OPINIA NR 164/2016

z wyniku przeprowadzonych oględzin - ekspertyzy urządzeń grzewczo - kominowych

w Bydgoszczy przy ul..... Fordońskiej..... nr437.....
dotycząca lokalu nr 1 administrowanego przez: Administracja Domów Miejskich "ADM" Sp. z o.o. w Bydgoszczy
sporządzona przez posiadającego wymagane uprawnienia mistrza kominiarskiego: Piotr Staśkowiak upr. 3861 w celu:

Ulica: Fordonska 437 w Bydgoszczy

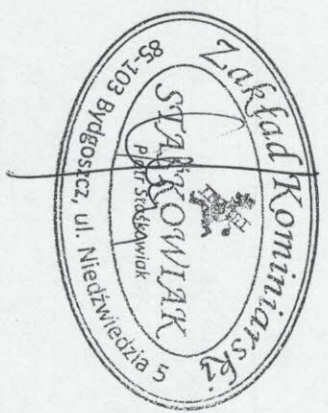
1. Piec centralnego ogrzewania na gaz z zamkniętą komorą spalania w pomieszczeniu kuchnia należy podłączyć do przewodu kominowego nr 19 (patrz szkic na odwrocie opinii).
2. Kratkę wentylacyjną w pomieszczeniu kuchnia należy podłączyć do przewodu kominowego nr 20 (patrz szkic na odwrocie opinii).
3. Piece kaflowe na paliwo stałe należy trwale odłączyć od przewodów kominowych.

Ulica: Fordonska 437 w Bydgoszczy

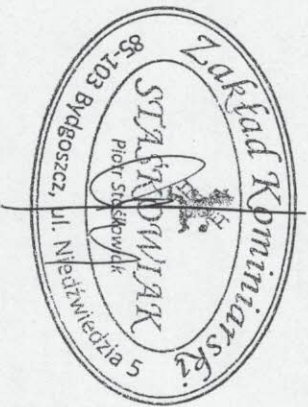
1. Piec centralnego ogrzewania na gaz z zamkniętą komorą spalania w pomieszczeniu kuchnia należy podłączyć do przewodu kominowego nr 27 (patrz szkic na odwrocie opinii).
2. Kratkę wentylacyjną w pomieszczeniu kuchnia należy podłączyć do przewodu kominowego nr 28 (patrz szkic na odwrocie opinii).
3. Piece kaflowe na paliwo stałe należy trwale odłączyć od przewodów kominowych.

Ulica: Fordonska 437 w Bydgoszczy

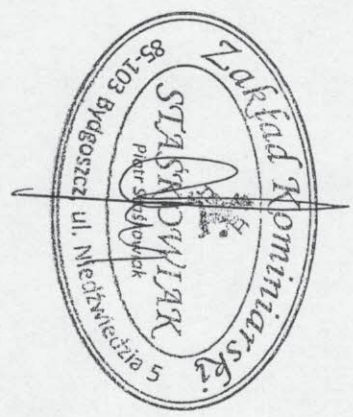
1. Piec centralnego ogrzewania na gaz z zamkniętą komorą spalania w pomieszczeniu kuchnia należy podłączyć do przewodu kominowego nr 30 (patrz szkic na odwrocie opinii).
2. Wentylację grawitacyjną w pomieszczeniu kuchnia należy dobudować przewodem metalowym Ø150mm przez ścianę budynku na zewnątrz, ocieplić i wyprowadzić ponad dach.
3. Piece kaflowe na paliwo stałe należy trwale odłączyć od przewodów kominowych.

Ulica: Fordońska 437 w Bydgoszczy

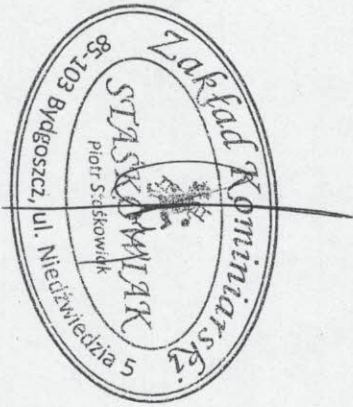
1. Piec centralnego ogrzewania na gaz z zamkniętą komorą spalania w pomieszczeniu kuchni należy podłączyć do przewodu kominowego nr 26 (patrz szkic na odwrocie opinii).
2. Kratkę wentylacyjną w pomieszczeniu kuchni należy podłączyć do przewodu kominowego nr 29 (patrz szkic na odwrocie opinii).
3. Piece kaflowe na paliwo stałe należy trwale odłączyć od przewodów kominowych.
